DM.171.1.2015.

Działając na podstawie art. 38 ust. 1 i 2 ustawy z dnia 29 stycznia 2004 r. – Prawo zamówień Publicznych (Dz. U. z 2013 r. poz. 907 późn. zm.) w nawiązaniu do pkt VII specyfikacji istotnych warunków zamówienia na „Przebudowę drogi powiatowej Nr 1137N Gronowo Górne – Nowina – Sierpin – DW nr 509 – Etap I, odcinek Gronowo Górne – Nowina (od drogi powiatowej nr 1139N ul. Szafirowej do drogi gminnej nr 101010N)”, Zamawiający - Zarządu Dróg Powiatowych w Elblągu z/s w Pasłęku informuje, iż otrzymał zapytania dotyczące wyjaśnienia treści specyfikacji istotnych warunków zamówienia.

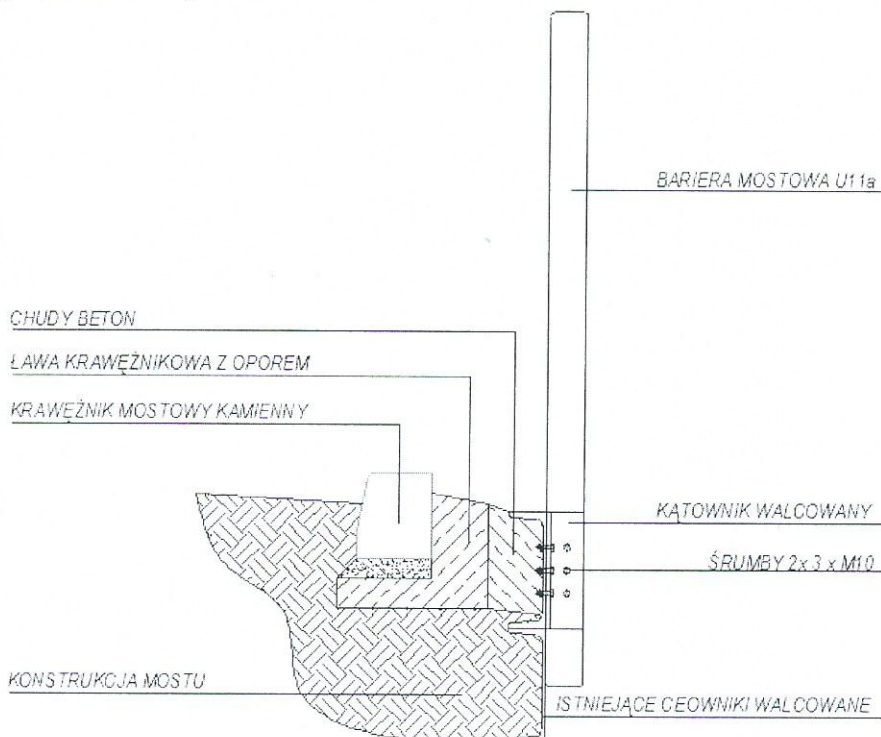
22. Prosimy o podanie szczegółu mocowania balustrady mostowej U-11a typu ciężkiego na obiekcie mostowym.

Odp. Szczegół przedstawia rysunek.

Dane techniczne - bariera segmentowa mostowo-drogowa U11a typ 2

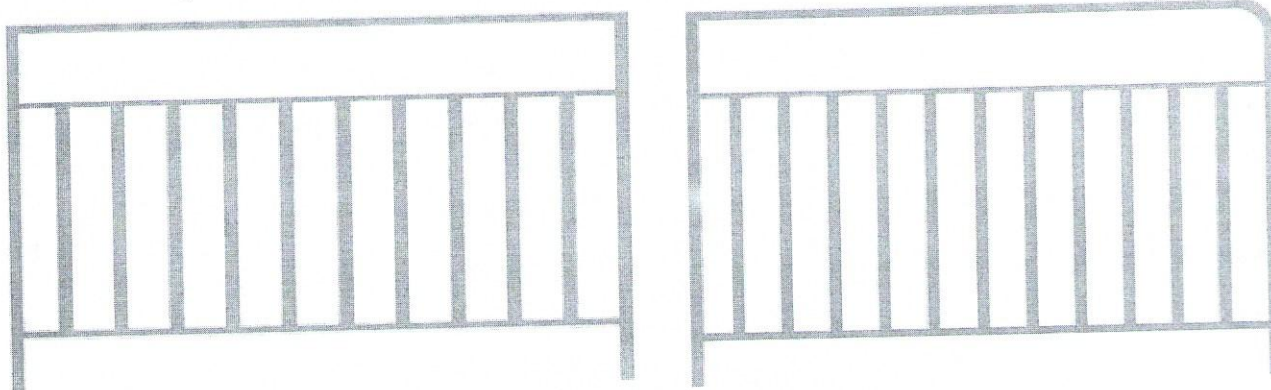
23. Prosimy o podanie szczegółu balustrady mostowej U-11a typu ciężkiego na obiekcie mostowym.

Odp. Zdjęcie i opis

- długość - 2000 mm,
- wysokość bariery - 1300 mm,
- odległość przęsła od gruntu - 100 mm,
- rama zewnętrzna - płaskownik 100/12 mm,
- poziome kształtowniki (dolny i górny) - 50/10 mm,
- wypełnienie - pionowe szczeble z płaskownika 50/10 mm,
- ilość szczebli w module - 13,
- malowanie proszkowe zgodne z paletą RAL5017,
- ocynkowanie ogniowe EN ISO 1461 (całość).
